〈6/29 監視チームにおける議論のまとめ〉

3. 外部事象対策について

令和2年7月16日

国立研究開発法人日本原子力研究開発機構

図 3-1 高放射性廃液貯蔵場 (HAW) 冷却塔概要図

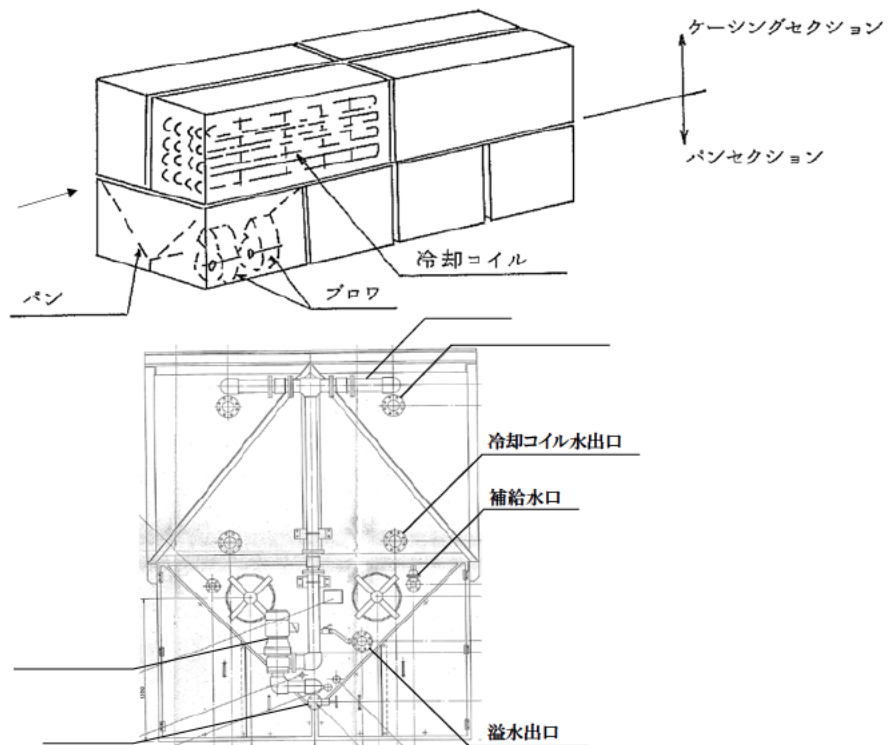
- 高放射性廃液貯蔵場(HAW)及びガラス固化技術開発施設(TVF)ガラス固化技術開発棟に対する外部事象影響評価の内容について, 第43回東海再処理施設安全監視チーム会合において説明した。その際に, 例として各影響評価ガイドに記載された以下の項目について記載が不足しているとの指摘があったので, それらの検討内容について示す。
 - ・ 竜巻対策における竜巻随件事象
 - ・ 火山対策における堆積荷重以外の影響
 - ・ 森林火災対策における防火帯の具体的な設定位置
- 外部事象に対する各影響評価ガイドへの対応状況については対比表としてまとめ, 7月中に提示する。

高放射性廃液貯蔵場 (HAW) の冷却塔は、再処理施設の地下浄水貯槽 (2400 $\text{m}^3 \times 2$ 基) に貯留した浄水を、浄水貯槽及び浄水ポンプを介して蒸発冷却のため受け入れている。このため、浄水に降下火砕物が混入し、直ちに崩壊熱除去機能が喪失する可能性は小さい。冷却塔は、図 3-1 に示す構造となっており、散水ポンプにより下部のパンセクションに貯留した浄水を循環して散水することにより、冷却コイル中の二次冷却水を冷却している。このため、降下火砕物の降灰の確認時には、散水ポンプ入口に降下火砕物が達さないように、排水口からパンセクションの浄水を排水するとともに、浄水の供給を増やすことで、冷却塔の閉塞防止を図る。
